ふそう スーパーグレート、ローザのエアバッグ装置（インフレータ）のリコールについて

リコール届出番号	4660	リコール開始日	令和2年 1月31日
不具合の部位(部品名)	エアバック装置（インフレータ）		
基準不適合状態にあると認める構造､装置又は性能の状況及びその原因	大型トラック・小型バスの運転者席用エアバッグのインフレータ（膨張装置）において、吸湿防止が不適切なため、ガス発生剤が吸湿することがある。そのため、使用過程でガス発生剤が吸湿や乾燥を繰返した場合など、エアバッグ作動時に正常に展開しないおそれがある。		
改善措置の内容	全車両、運転者席用エアバッグ装置の有無を確認し、装着されていた場合は、予防的措置としてエアバッグインフレータまたはエアバッグアッセンブリを代替品と交換する。なお、部品が準備でき次第、部品交換を改めて案内する。

改 善 箇 所 説 明 図

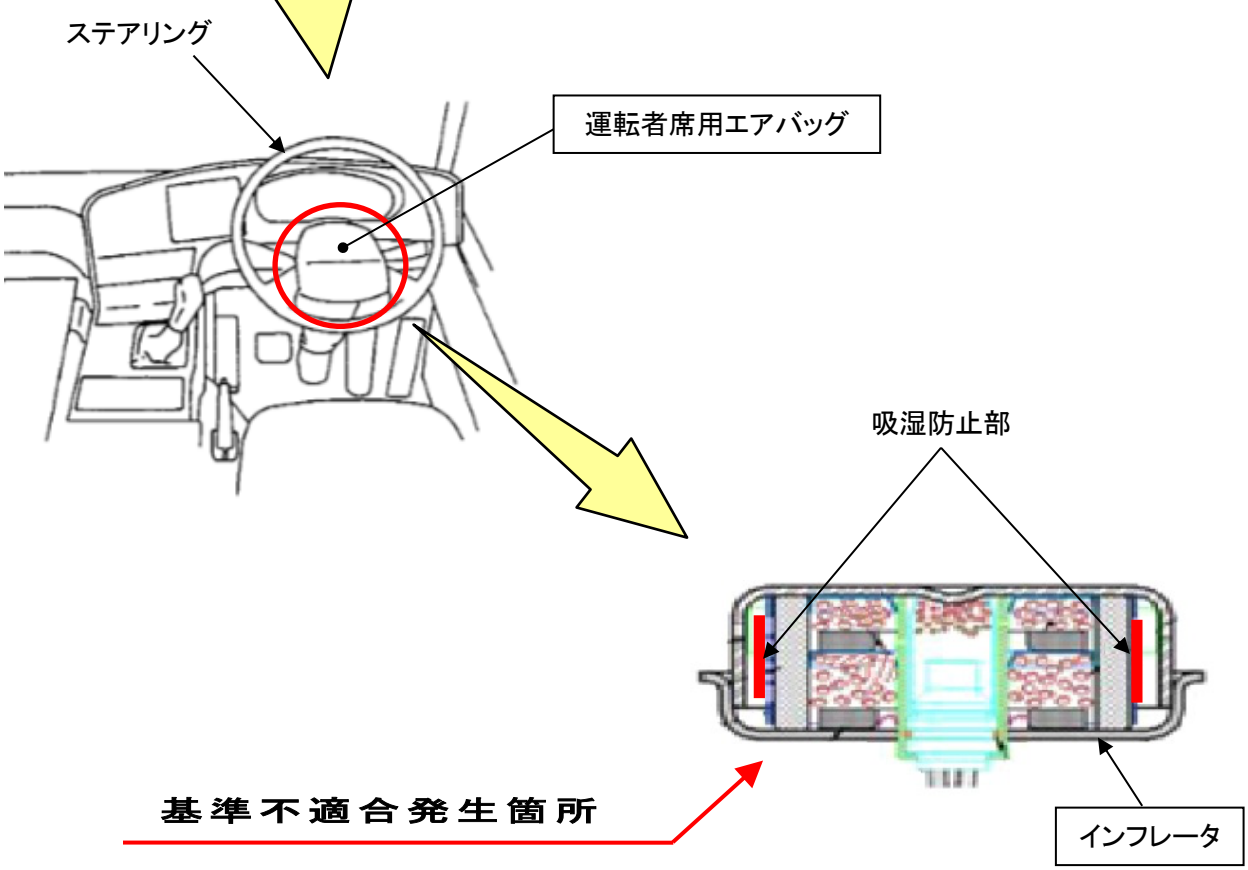
大型トラック・小型バスの運転者席用エアバッグのインフレータ（膨張装置）において、吸湿防止が不適切なため、ガス発生剤が吸湿することがある。そのため、使用過程でガス発生剤が吸湿や乾燥を繰返した場合など、エアバッグ作動時に正常に展開しないおそれがある。

全車両、運転者席用エアバッグ装置の有無を確認し、装着されていた場合は、予防的措置としてエアバッグインフレータまたはエアバッグアッセンブリを代替品と交換する。なお、部品が準備でき次第、部品交換を改めて案内する。

注　：□は、代替品と交換する部品を示す。

識別：作業完了車には、所定の位置に「HD224」の文字が記載された白黄色のシールを貼付ける。
トラック：助手席リヤドアピラーストライカー付近
バス　　：車両左後方点検リッド裏
